OPERE DI DIFESA DELLA SPIAGGIA DI LATTE ANTISTANTE AL COMPLESSO TURISTICO VILLA EVA

PROGETTO DEFINITIVO

Oggetto: INTEGRAZIONI PER DIFESA DEL SUOLO

Risposta alle integrazioni richieste

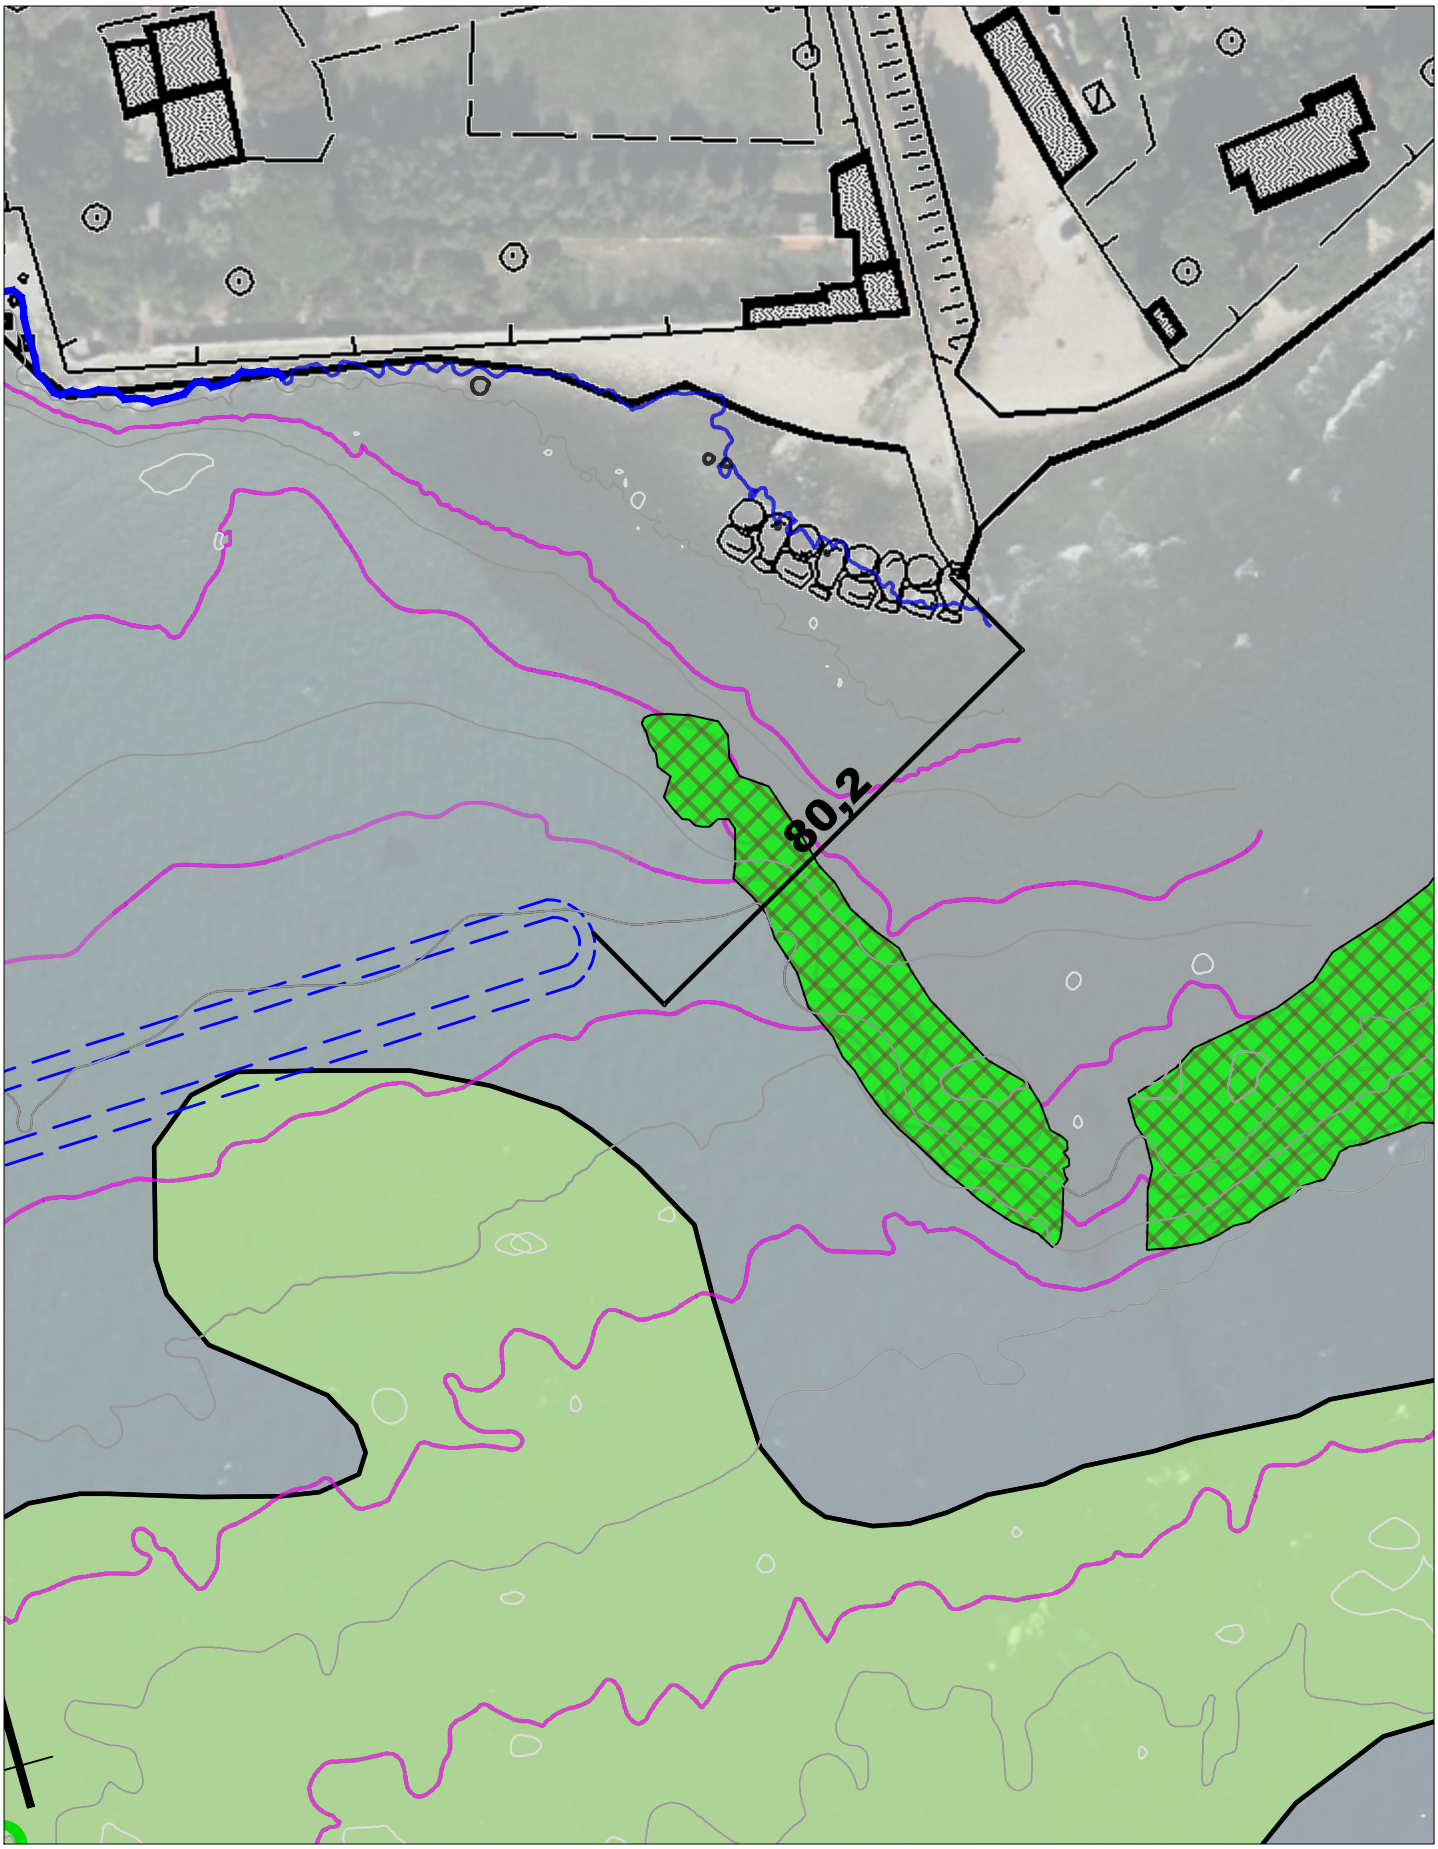
- *una relazione di compatibilità dell'intervento in relazione al vicino corso d'acqua appartenente al reticolo regionale, al fine di un corretto inquadramento dell'intervento.*

L'intervento in progetto prevede la realizzazione di una diga soffolta posta a protezione della spiaggia di Latte. La diga realizzata in massi naturali di adeguate dimensioni, sarà posata su di un fondale della profondità di circa 4-4,5m con una sommergenza di 1,5 m. La distanza media dalla linea di riva sarà di circa 120 m mentre la distanza della estremità di Levante dalla foce del Torrente Latte sarà di circa 80m ed a circa 30m dal piede della conoide di deiezione molto ampia esistente

Tutto questo è confermato dal fatto che sul lato di Ponente della conoide di deiezione si è formata una piccola prateria di posidonia oceanica radicata su roccia; indice che la zona non è soggetta attualmente alla azione di trasporto dovuta allo sfocio del piccolo corso d'acqua durante le portate di piena anche duecentennali.

Per le motivazioni di cui sopra si può affermare che l'opera in progetto sarà ininfluente e quindi compatibile al deflusso delle portate di piena del rio Latte.

Infatti sia per la distanza prevista dalla conoide di deiezione esistente (formatasi probabilmente con portate molto maggiori di quelle attualmente prevedibili) e sia per la sommergenza dell'opera in progetto non si ritengono possibili interferenze con il corso d'acqua.
